体育館等に設置されているHID高天井用照明器具の無償点検・修理について

HID 高天井用照明器具の無償点検・修理について

【説明資料 1: 不具合メカニズムと対策】

図 1 器具外形図

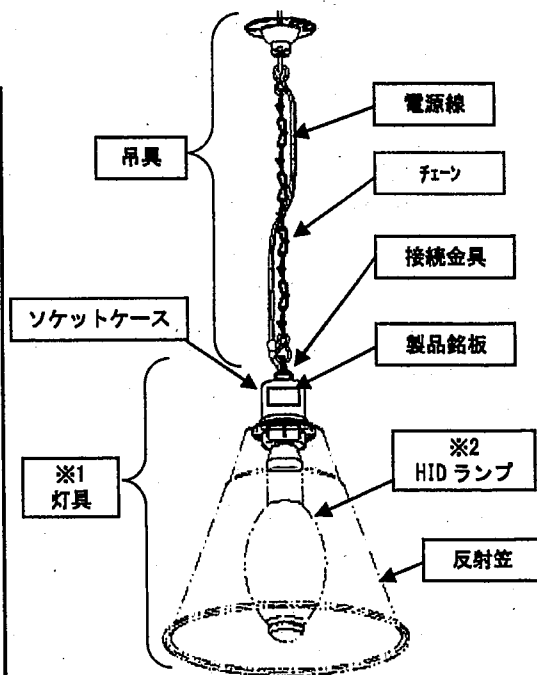
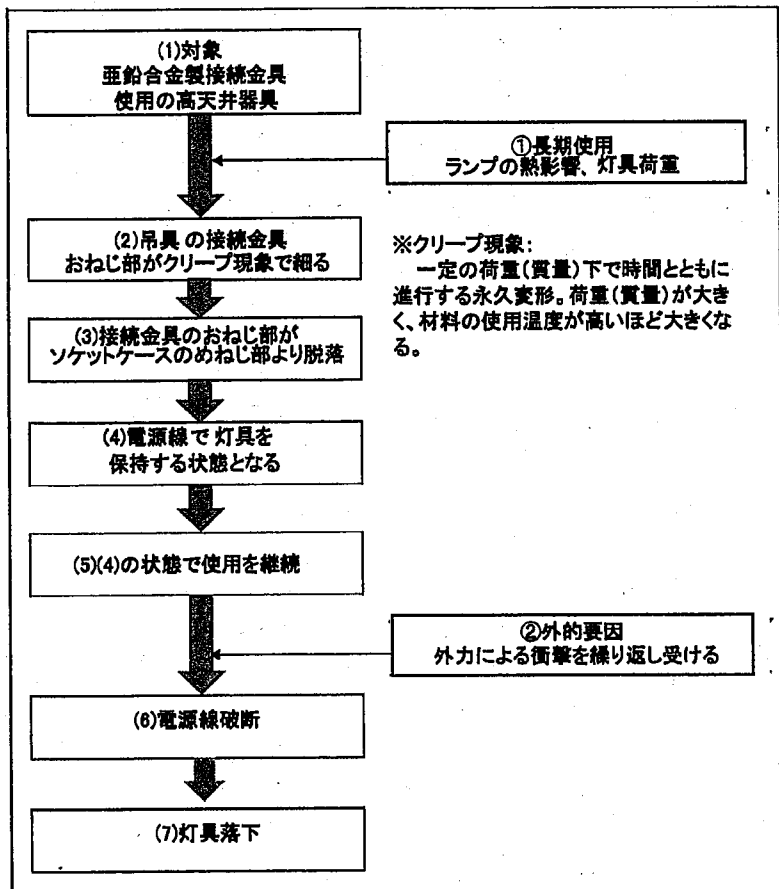
本件は、当社および三菱電機照明株式会社で製造・販売した一部機種が、長期間の使用によりランプからの熱影響が蓄積することで吊具の接続金具が外れて器具本体が電源線のみで保持される状態となり、さらに継続使用されると電源線が断線して落下し、お客さまにその照明器具が当たりお怪我をされる可能性もあることが判明したため、実施するものです。

また、一部機種の接続金具に仕様と異なる材料を誤って使用していたことも判明しています。お客さまには、大変ご迷惑をおかけしますことを深くお詫び申し上げます。

1. 不具合発生メカニズム
